Le 23 mars 2020

Objet : Réponses du MELCC aux questions transmises le 12 mars 2020 par la commission du Bureau d'audiences publiques sur l'environnement (BAPE) pour le projet minier Matawinie

FIGURE 1 LOCALISATION DES PUIXS INSCRITS DANS LE SIH SITUÉS À PROXIMITÉ DE LA FOSSE PROJÉTÉE DANS LE CADRE DU PROJET MINIER MATAWINIE

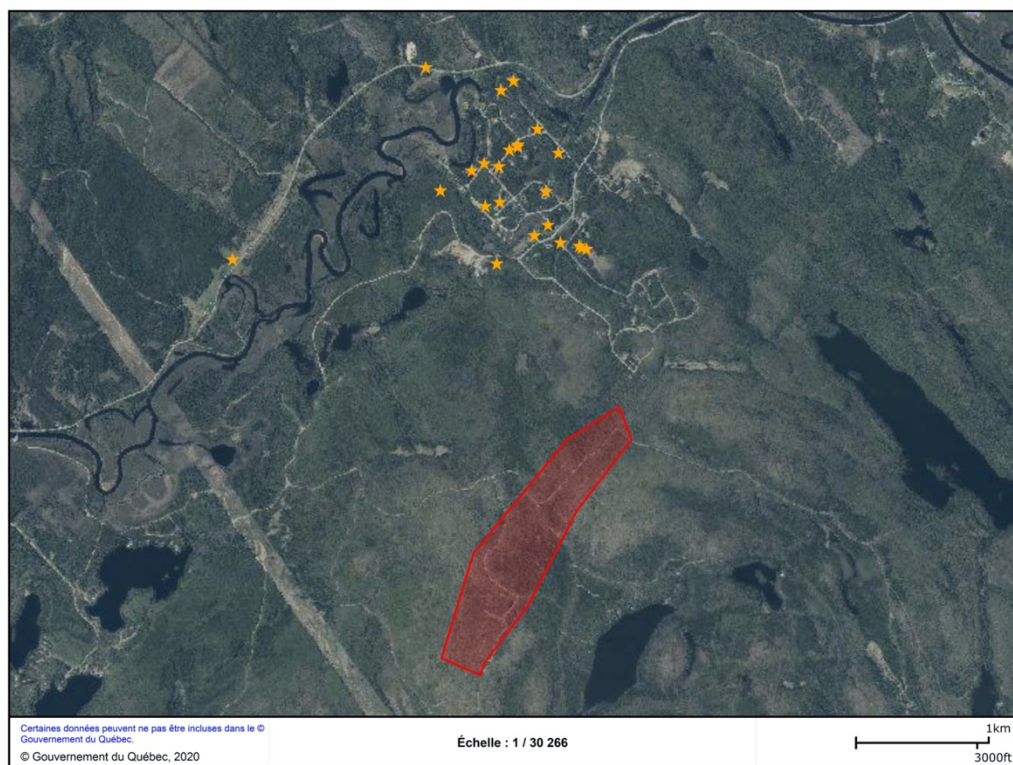
Q-7 Le rapport déposé sous la cote DB81.1 portant sur l'acquisition de connaissances sur les eaux souterraines indique à la carte 15 que la vallée de la rivière Matawin au nord du site minier serait constituée d'une épaisseur significative de dépôts meubles (fluvio-glaciaires). Est-ce que le potentiel comme ressource en eaux souterraines de ce secteur a été évalué? Est-ce qu'un tel secteur devrait être considéré dans l'évaluation des impacts de l'activité minière sur les ressources en eaux souterraines du secteur?

Le MELCC collige les données relatives à la description des forages réalisés sur le territoire québécois depuis l'entrée en vigueur du Règlement sur le captage des eaux souterraines (chapitre Q-2, r.6) en 1967 dans le Système d'information hydrogéologique (SIH) (www.sih.environnement.gouv.qc.ca/index.html). La consultation de cette banque de données a permis d'identifier la présence des puits illustrés à la figure 1. Les données du SIH indiquent que pour un total de 23 puits, 21 sont terminés dans le socle rocheux et deux se terminent dans les dépôts meubles (tableau 1). L'épaisseur des dépôts de surface fluctue entre 0 m et 54,9 m pour une moyenne de 16,5 m et une médiane de 10,7 m en accord avec les données du Projet d'acquisition de connaissances sur les eaux souterraines (PACES). En regardant la colonne des débits, on remarque que les puits aménagés dans les dépôts n'offrent pas systématiquement les débits les plus importants (30,3 et 60,6 L/min) alors que certains puits dans le socle rocheux montrent des débits de plus de 100 L/min.

L'article 2.3.1.2 de la Directive 019 sur l'industrie minière (DB2) indique qu'il est interdit d'installer un aménagement à risque sur un aquifère de classe I ou bien en lien hydraulique avec un tel aquifère. Selon la description des classes d'aquifère fournies à l'annexe III de la Directive 019, l'aquifère formé par les dépôts meubles de part et d'autre de la rivière Matawin serait de catégorie II et ne représente pas une source irremplaçable d'alimentation en eau, considérant notamment la présence de multiples puits terminés dans le socle rocheux.
